《连城县工业园区 350825-F9-5（1）地块控制性详细规划（调整）》（公示稿）

二、规划调整说明

地块规划图则

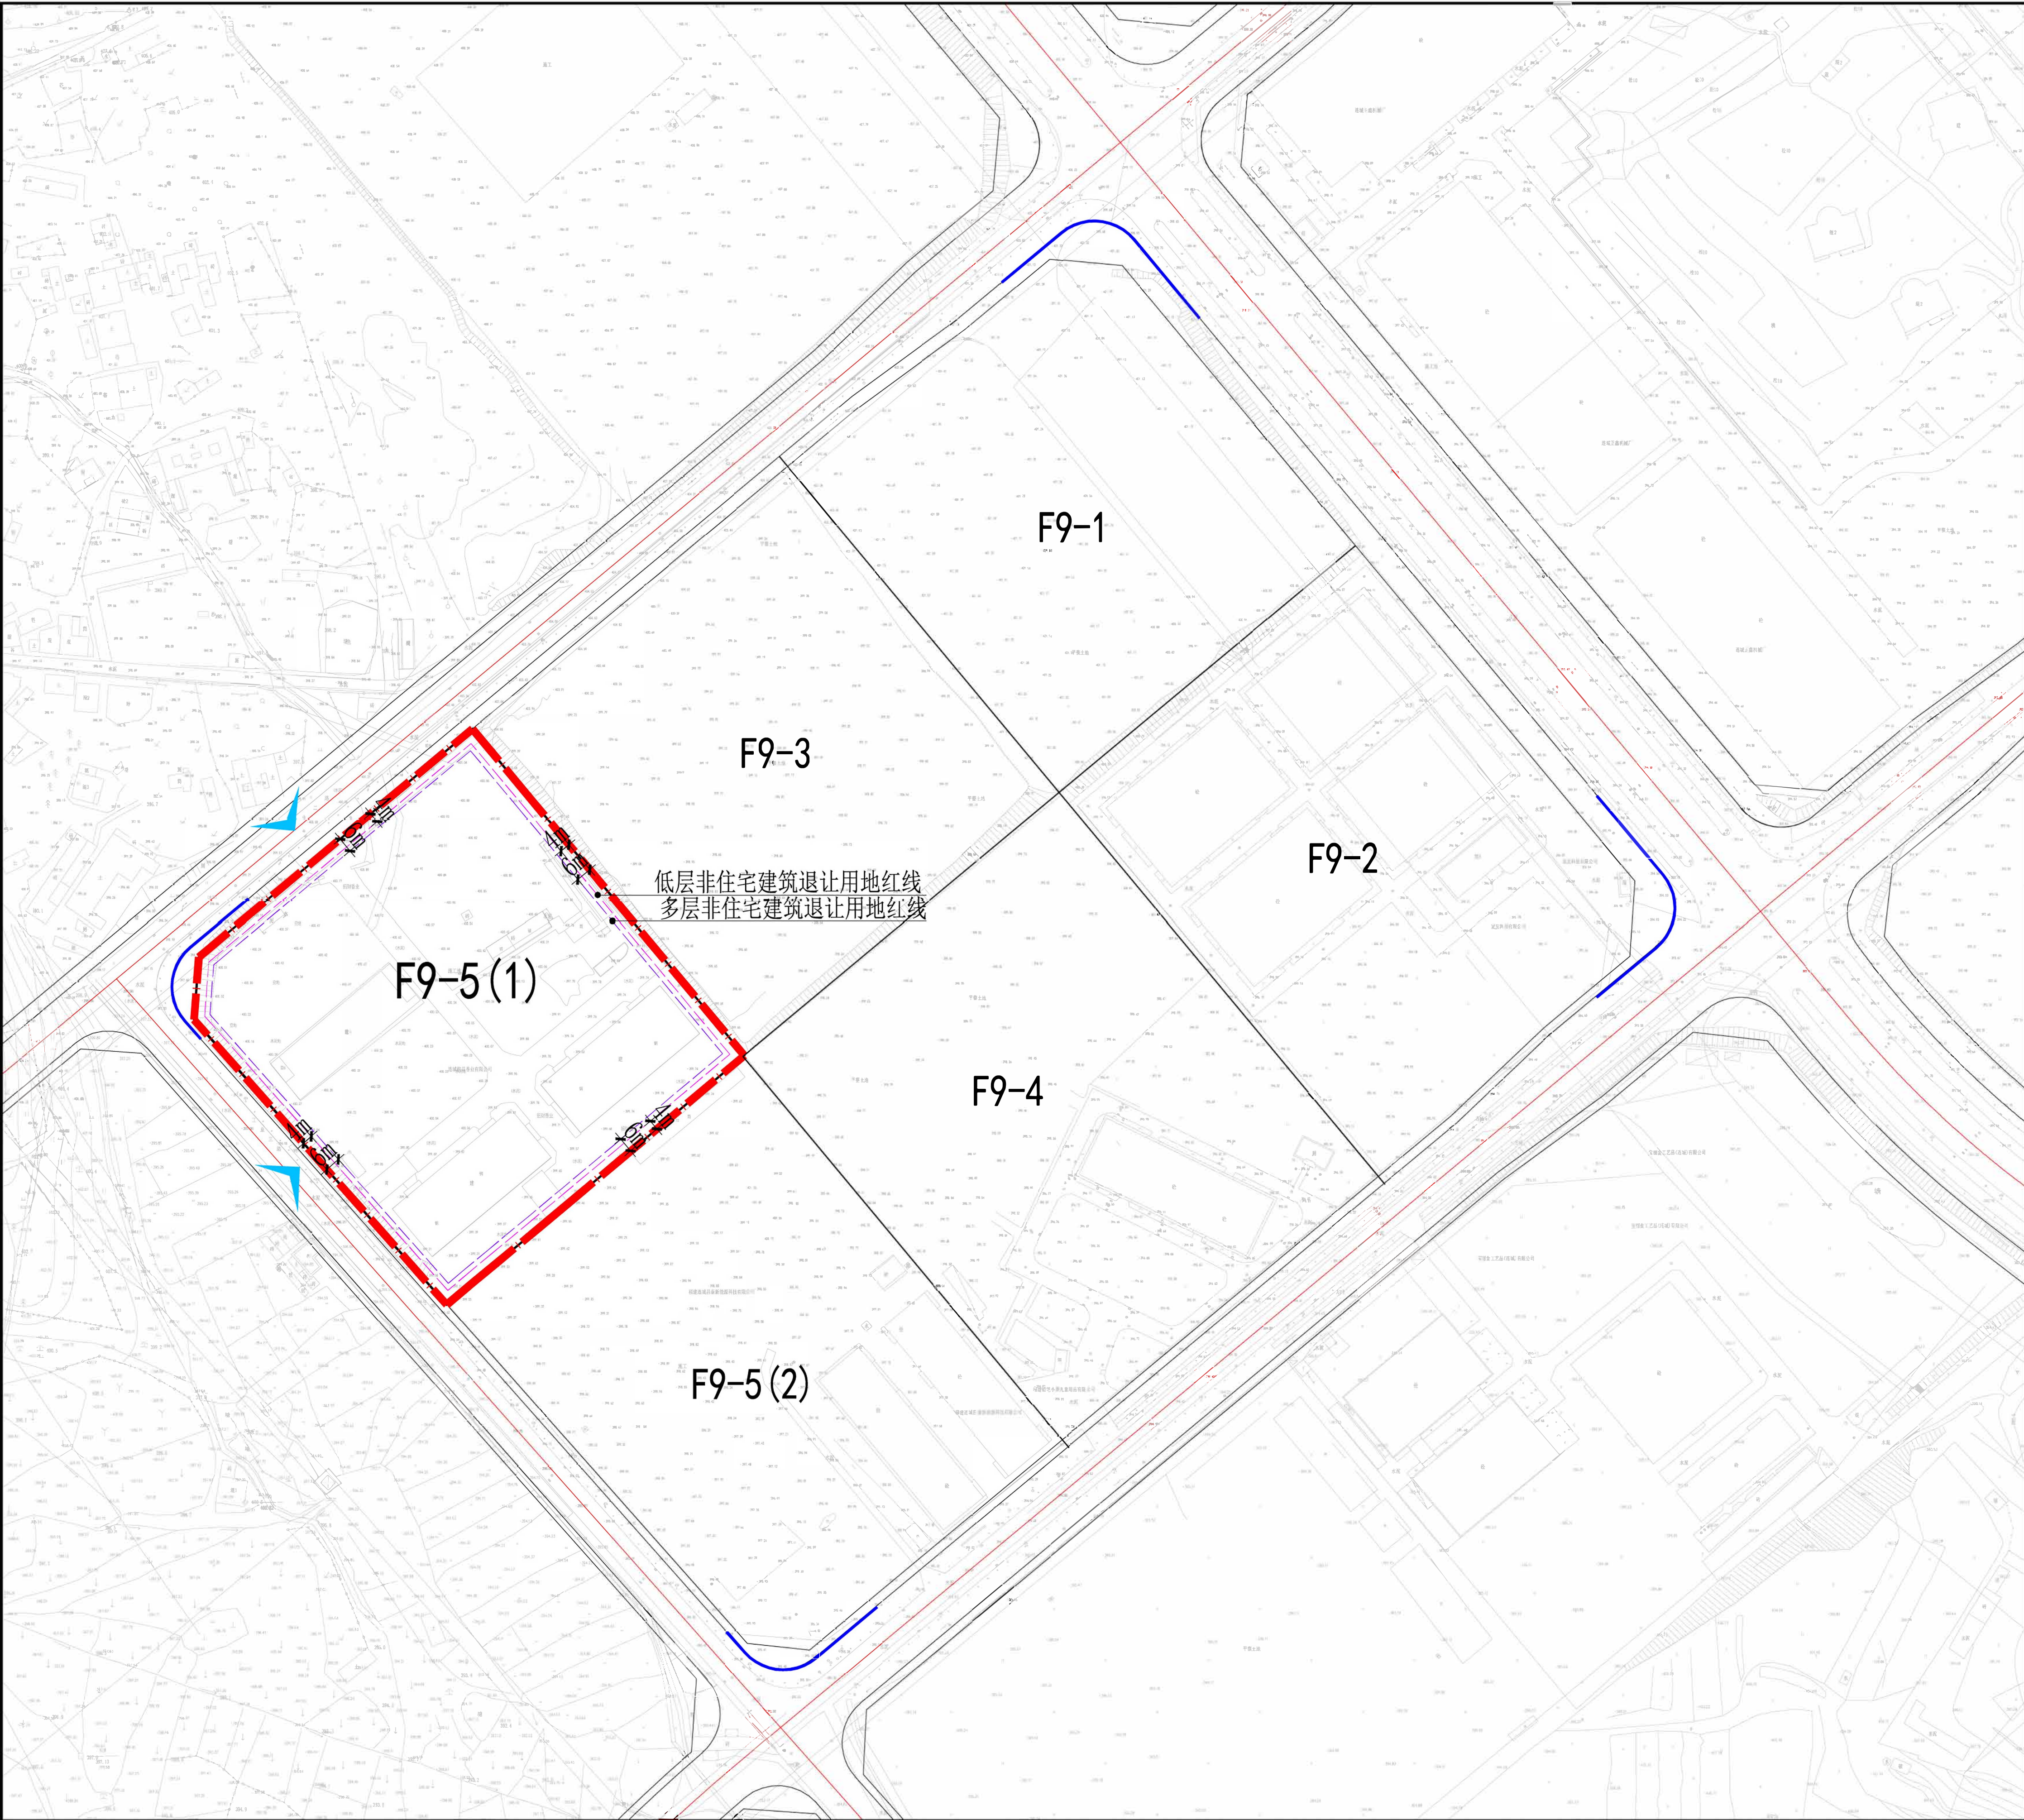
通过与原控规衔接，规划地块位于原控规 F9-5 地块的范围内，现将原控规 F9-5 地块北侧的部分用地的地块编号调整为 F9-5（1）。

调整前 F9-5 地块的控制指标为“建筑系数 $\geq 35\%$ ，容积率 ≥ 1.0 ，绿地率 $\leq 30\%$ ”。

规划将 F9-5（1）地块的控制指标调整为“容积率 ≥ 1.1 ，绿地率 $\leq 20\%$ ，建筑系数 $\geq 40\%$ ，建筑高度 ≤ 30 米。”

地块编号	F9-5(1)
用地性质/用地代码	工业用地—工业用地—二类工业用地/100102
规划用地面积	25210.75m²
计容建筑面积	≥27731.83m²
建筑系数	≥40%
容积率	≥1.1
绿地率	≤20%
建筑高度	≤30米 所有新建、扩建的建/构筑物（含施工塔吊、楼顶附属物）高度应满足机场净空要求。
车行出入口方位	北、西
机动车停车位配建	参照《福建省城市规划管理技术规定》的要求执行
